第7回

都市計画道路 磯辺茂呂町線（園生町地区）みちづくり協議会

2-①第6回みちづくり協議会終了後にいただいた意見書への回答

環境影響調査（騒音）の前提条件

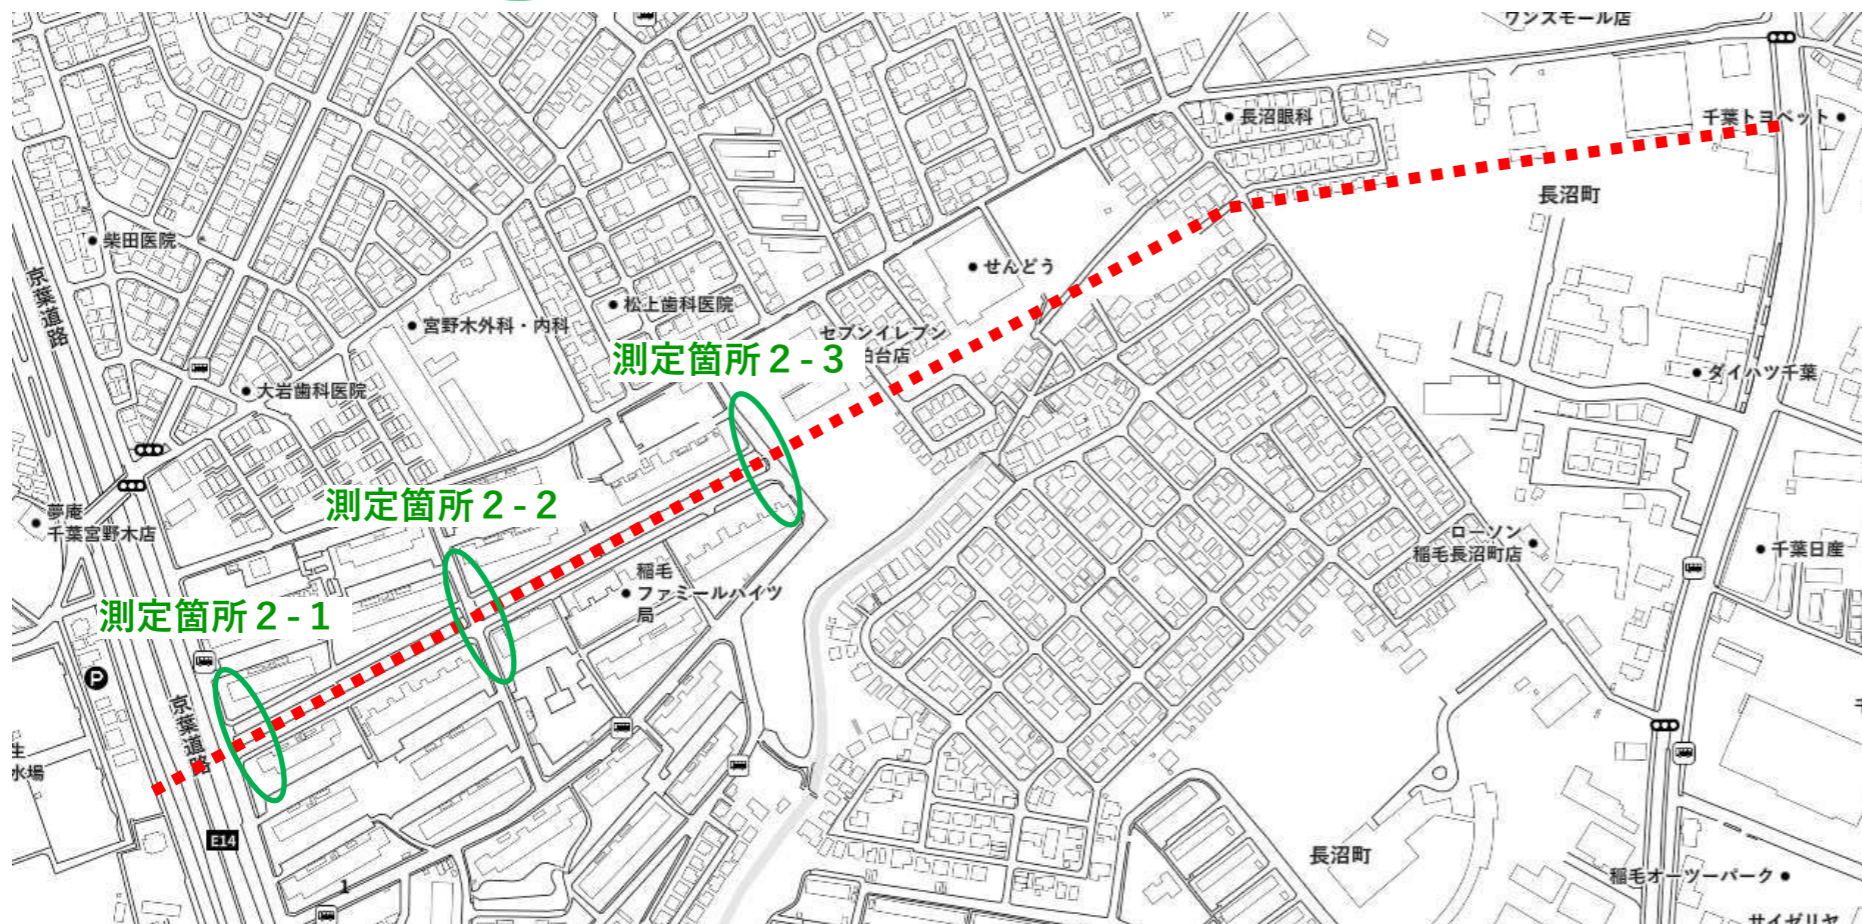
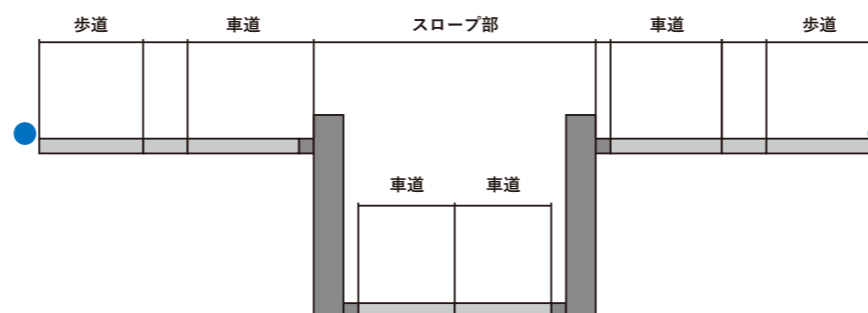
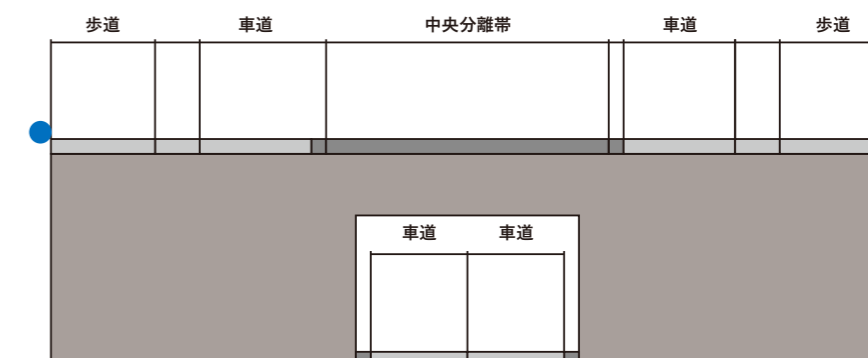
no	ご意見	回答
24	<p>環境影響調査において想定していた遮音材・防音材・排水性舗装の仕様及び測定条件（高さ・距離）とその効果を明記してもらいたい。</p>	<p>環境影響調査の測定条件は回答用資料④をご覧ください。</p> <p>排水性舗装は右図のように、隙間の多いアスファルトであるため、タイヤの摩擦音を吸収する性能が確認されており、騒音低減効果を見込まれます。</p> <p>これまで報告してきた環境影響調査では、遮音材・防音材の施工は加味していません。これらを用いる調査を行う場合には、条件についてご説明します。</p> <div data-bbox="1563 197 2101 596" style="border: 1px solid black; padding: 5px;"> <p>低騒音舗装 通常の舗装と比較して、タイヤと路面による騒音が小さい舗装です。又、雨を吸収することにより、水たまりを防止し、雨天時の走行安全性も向上します。</p>  <p>通常舗装 路面に「すきま」が無く音が反射し音が発生します。</p> <p>低騒音舗装 路面の「すきま」に音が吸収され騒音が低減されます。</p> </div>
25	<p>従来の測定箇所に加えて5階 10 階での騒音想定値を開示いただきたい。また測定場所、建物、道路の構造・仕様を開示いただきたい。</p>	<p>5階・10階での騒音想定値や測定箇所については回答用資料⑤を参照ください。</p> <p>またスロープ区間の騒音・振動についても回答用資料⑤をご確認ください。なお、大気への影響についてはスロープ区間での予測はしていませんが、長沼町付近での調査結果を踏まえると、スロープ区間においても大きな影響はないと考えられます。</p>
26	<p>内側2車線が地下の場合、スロープ区間の騒音・振動・大気汚染について具体的に説明いただきたい。</p>

- 騒音レベルが最も大きくなると考えられる道路端部での騒音を予測した（下図●参照）。
- 各測定箇所の道路構造や、騒音の予測箇所に関する詳細は以下のとおりである。比較のため、4車線とも平面の場合の騒音も予測した。

- ・測定箇所 2-1 は、2工区起点の4車線とも平面構造の区間となる。
- ・当該箇所は中層マンション棟と接しているため、1階と5階の高さでの騒音を予測した。

- ・測定箇所 2-2 は、スロープ区間となる。
- ・当該箇所は中層マンション棟と接しているため、1階・5階・11階の高さでの騒音を予測した。
